**ПЛИТЫ МОДЕЛЬНЫЕ ЧУГУННЫЕ ДЛЯ ОПОК РАЗМЕРАМИ В СВЕТУ  
1200×1000 мм НА ФОРМОВОЧНЫЕ ЛИТЕЙНЫЕ МАШИНЫ  
БЕЗ ПОВОРОТА ПОЛУФОРМЫ БЕЗ ДОПРЕССОВКИ**

**ГОСТ  
20087—74**

Изменение № 1 ГОСТ 29087—74 Плиты модельные чугуные для опек размерами в свету 1200×1000 мм на формовочные литейные машины без поворота полуформы без допрессовки. Конструкция и размеры

Черт. 1

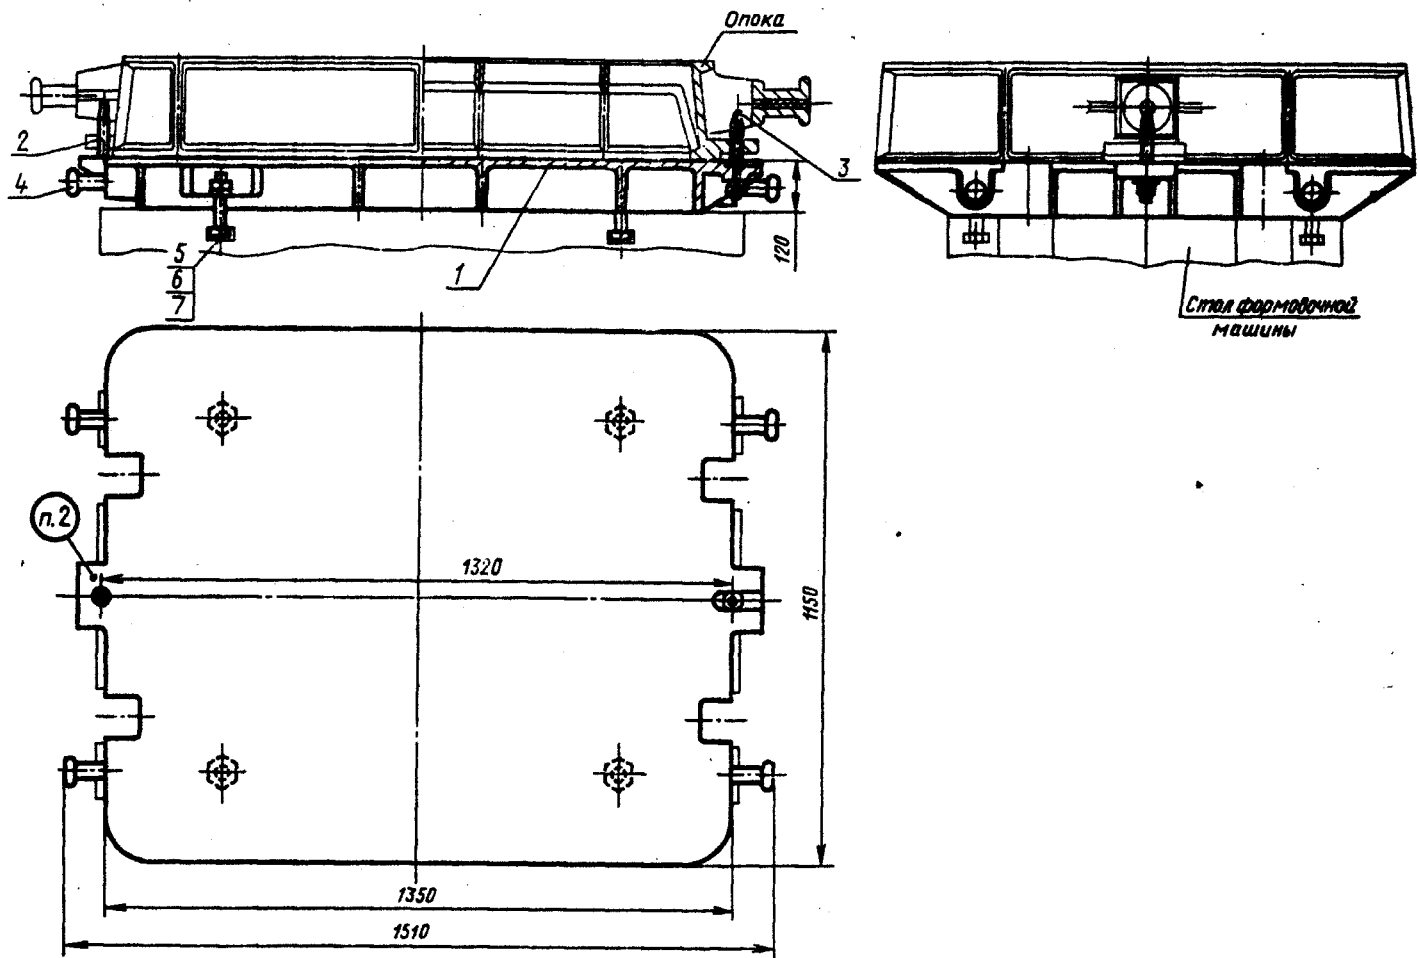
Пункт 1. Чертеж 1. Подрисуочная подпись. Заменить обозначение болта (поз. 5): M16×70.66.05 по ГОСТ 7808—70 на 7002—2545 по ГОСТ 13152—67.

Пункты 1, 3. Чертежи 1, 2. Заменить слова: «Теоретическая масса» на «Масса, не более».

Черт. 2

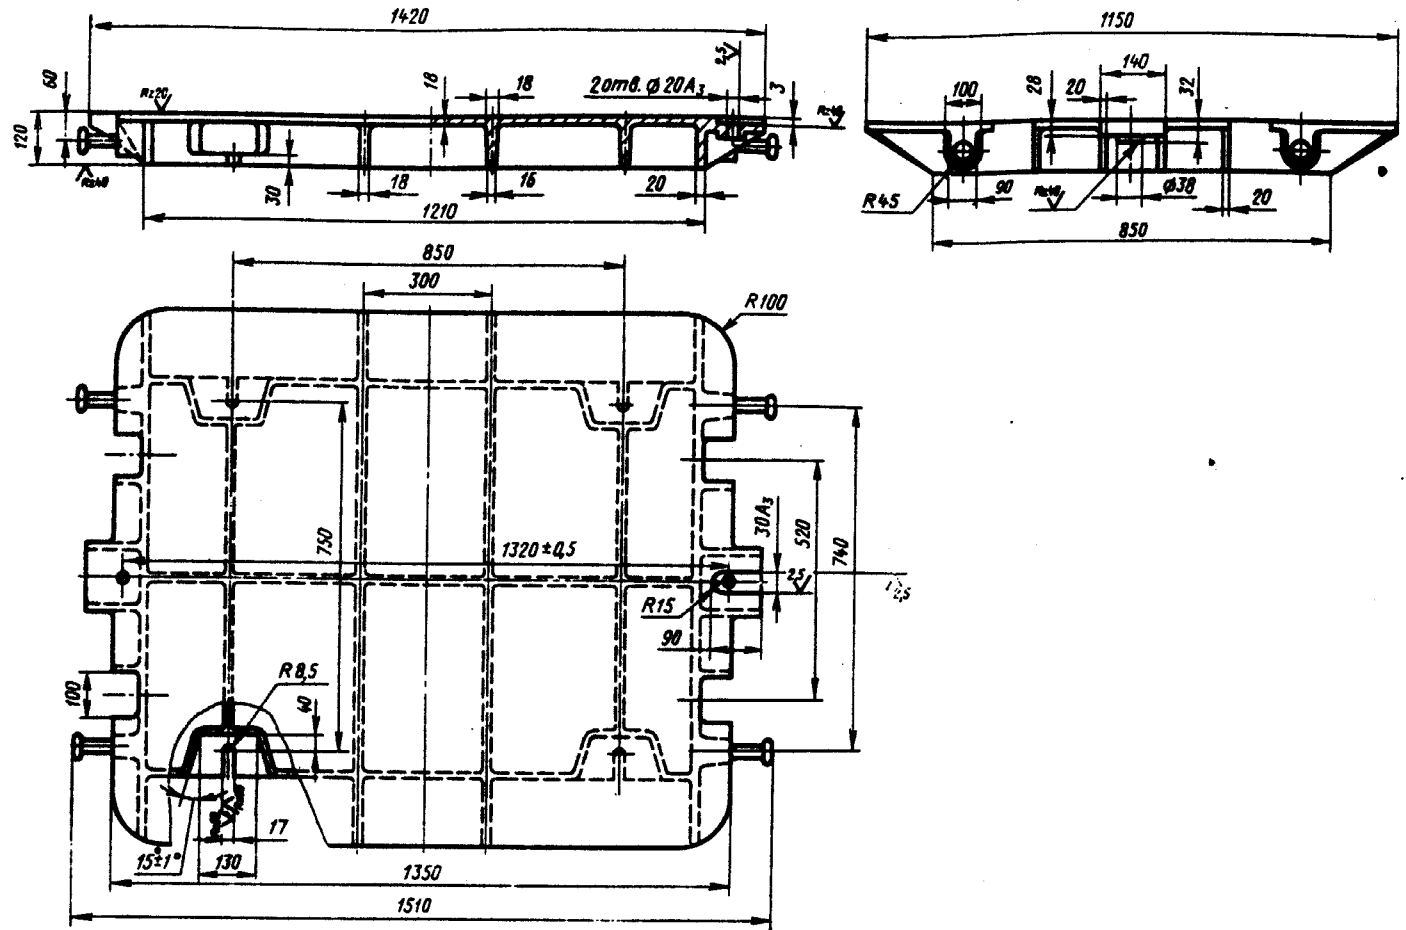
Пункт 3. Чертеж 2. Заменить обозначение:  $A_3$  на N8.
